令和元年10月30日
発電用原子炉施設におけるデジタル安全保護系の
共通要因故障対策等に関する検討チーム
第1回会合時のご質問回答

2019年12月4日
原子力エネルギー協議会

多様化設備の構成 (1/4)

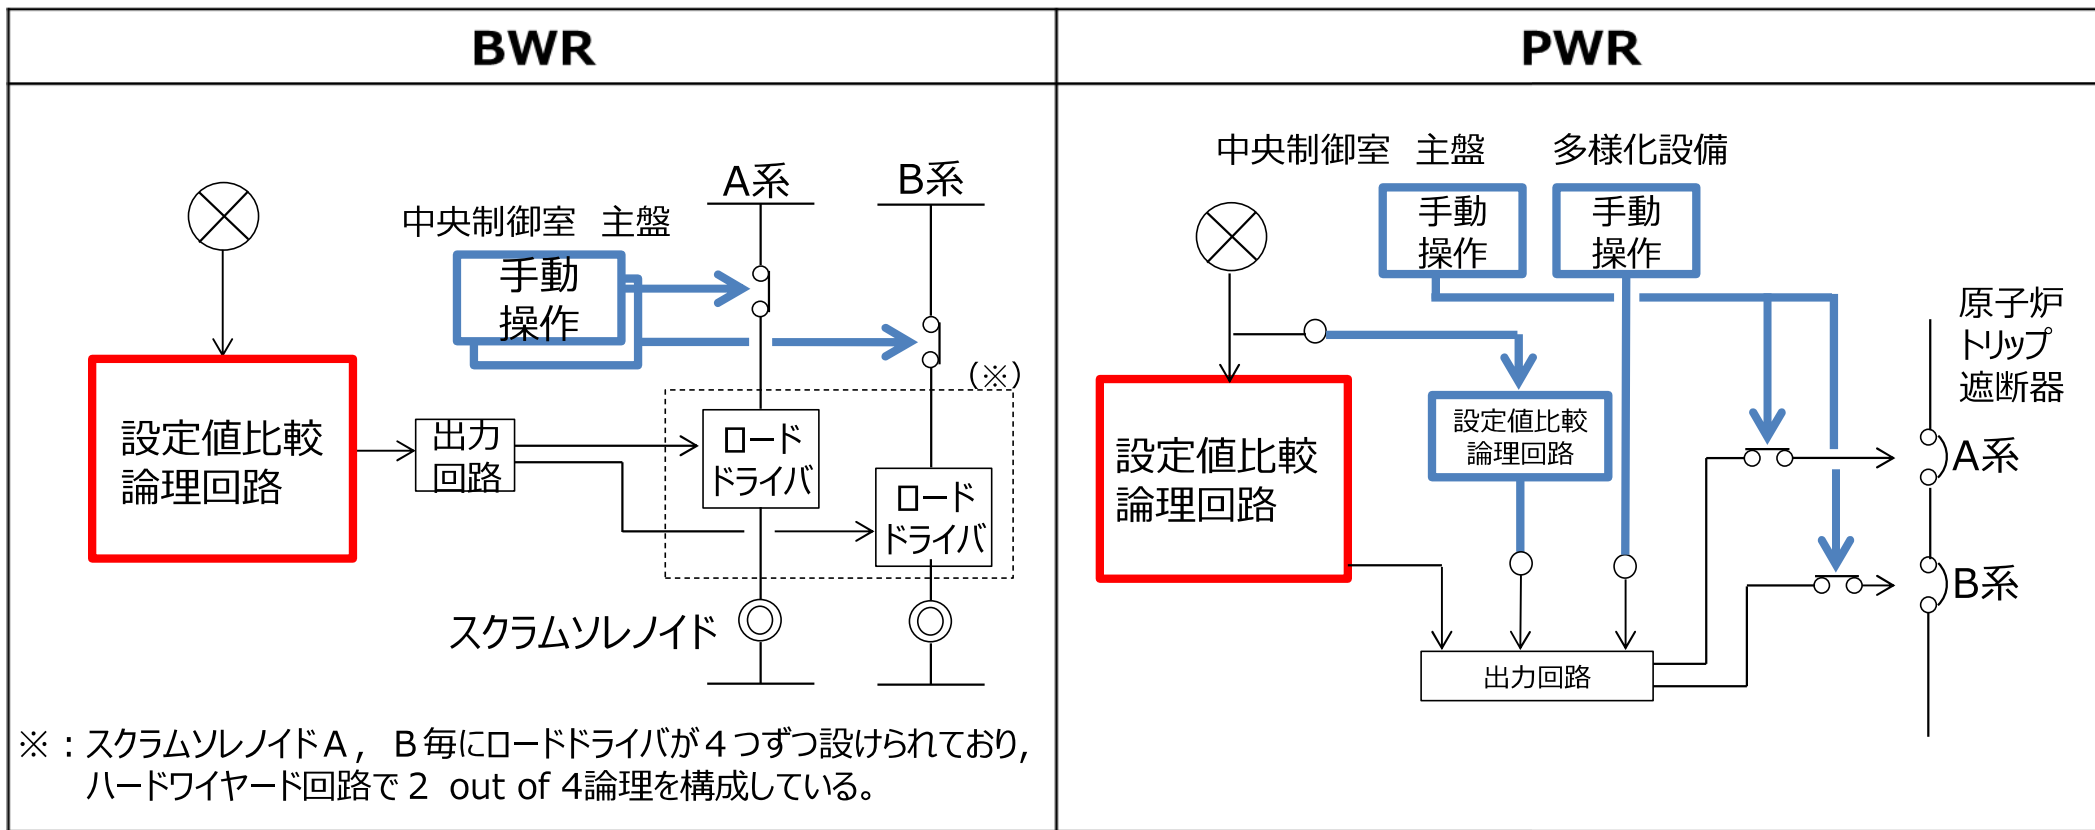
1. 多様化設備がどのように接続されているのか具体的に示してほしい
(多様化設備の接続状況、安全保護回路の多重化等)

デジタル安全保護回路のソフトウェアを介さずに、中央制御室の主盤から手でスクラム／トリップを作動させることが可能な設計としている（PWRの場合、多様化設備からの操作も可能）。

また、PWRについては、デジタル安全保護回路とは別に、多様化設備に自動トリップ回路を備え、自動で原子炉トリップを作動させることが可能な設計としている。

原子炉緊急停止系における構成 (例)

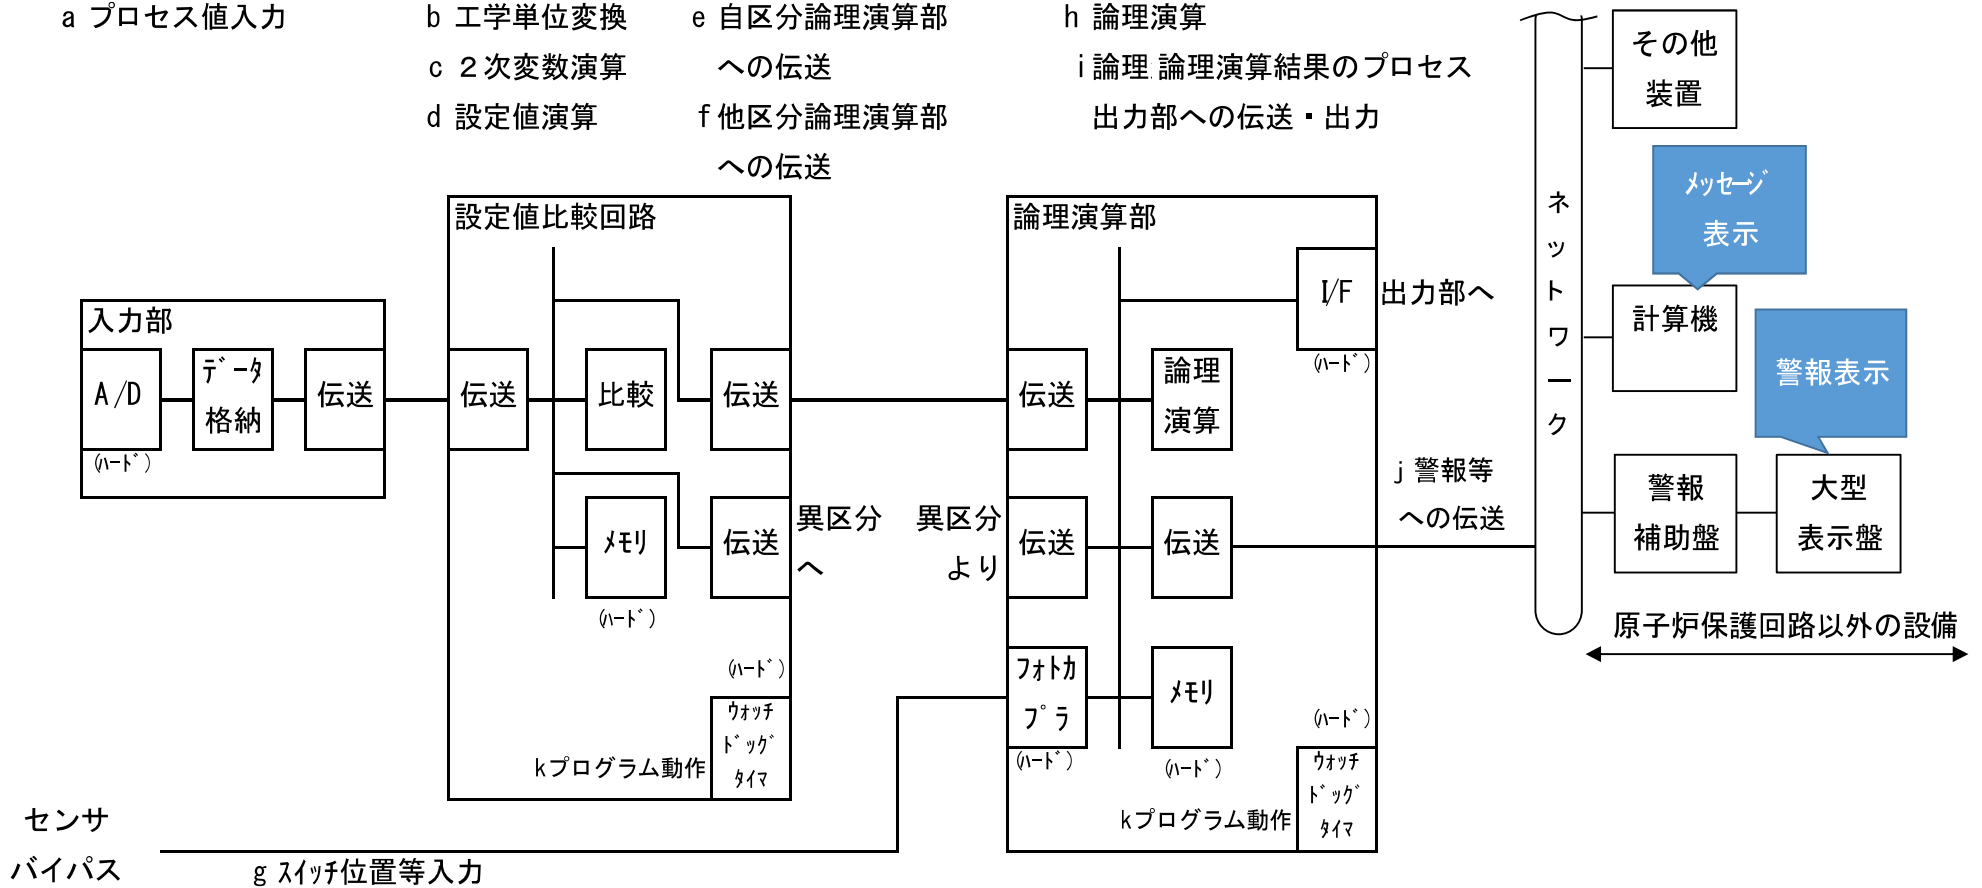
2. デジタル安全保護回路の異常検知について詳細を示してほしい (自己診断機能と異常検知と警報の関係等)

●「プロセス値入力～設定値比較～論理演算～出力」までの各機能に対して、故障モード分析に基づいた自己診断機能により、異常が発生した場合には警報を発報する機能を有している。

●自己診断は、異常発生個所と異なる正常な検出部で監視することから、中央制御室に警報として告知できる。警報設備に対する伝送異常が発生した場合でも、受信側設備で異常を検知し、警報等の発報により運転員は認知できる。

●自己診断機能及びV&V、工場試験、定期試験により、異常が未検出で残存する可能性は低いと考えられるが、想定外事象として「OS異常、コンパイラ異常等」時に自己診断が検出できない場合には、ソフトウェアCCFの可能性を否定できないものの、原子力以外の他分野を含む運用実績によりOS、コンパイラの信頼性は極めて高いと言えるので、ソフトウェアCCFとして残存するリスクは小さいと考える。
